MUUTOSMÄÄRÄYS
AIRWORTHINESS
DIRECTIVE

M 660/76
 1976-04-26

660. Motorfalke. Polttoainemittarin putken tarkastus.

Koskee: SF 25 B Falke moottoripurjelentokoneita valmistusnumerot 4601-46258 sekä 4801-4868. SF 25 C Falke valmistusnumerot 4401-44133 sekä 4201-4252. Ja Slingsby T 61 A/C Falke kaikki valmistusnumerot.

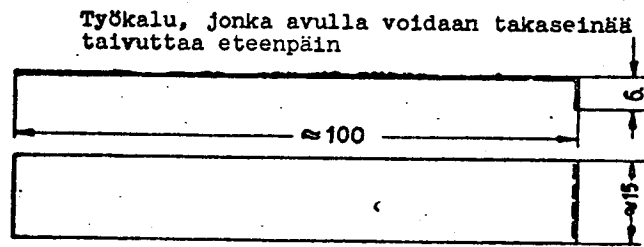
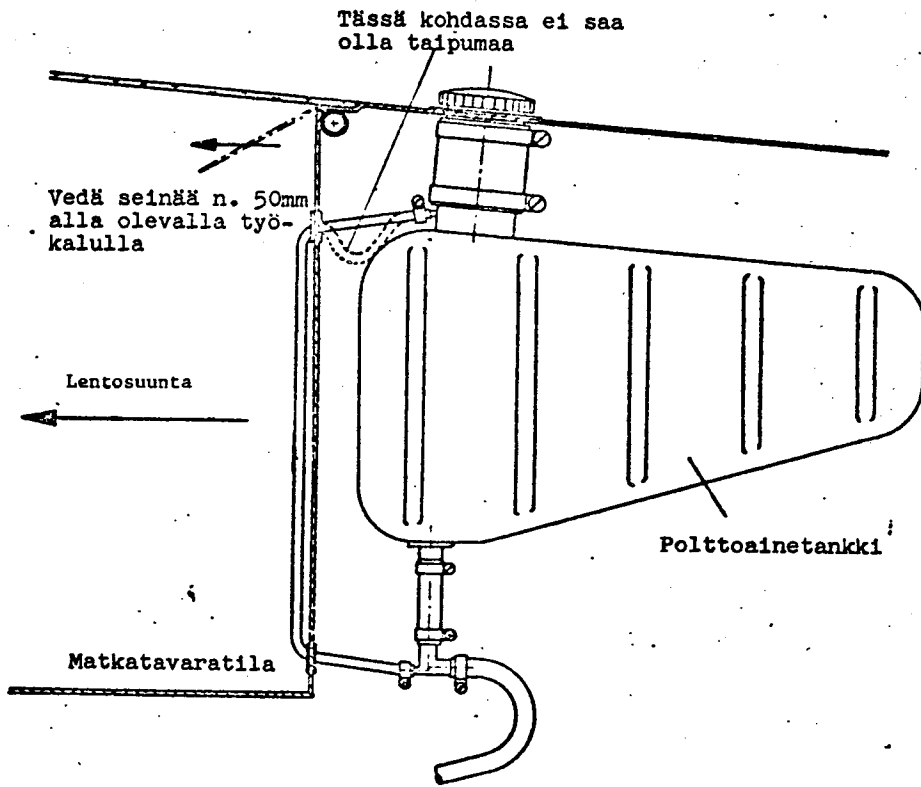
Toimenpiteet: Tarkasta, että polttoaineen määrämittarin läpinäkyvä muoviputki ei muodosta mutkaa tavarasäiliön takaseinän takana (ks. kuvassa katkoviivalla merkitty) vaan kulkee suoraan polttoaineen täyttöaukkoon (kuvassa yhtenäisellä viivalla merkitty).

Mikäli putki muodostaa mutkan vaihda putki uuteen oikeanmittaiseen, ja tarkista että putki on suorassa asennuksen jälkeen.

Tarkastus voidaan helposti tehdä vääntämällä tavarasäiliön takaseinää eteenpäin kuvan alareunassa esitetyllä levystä valmistetulla työkalulla.

Aine 0,5mm teräs tai alumiini.
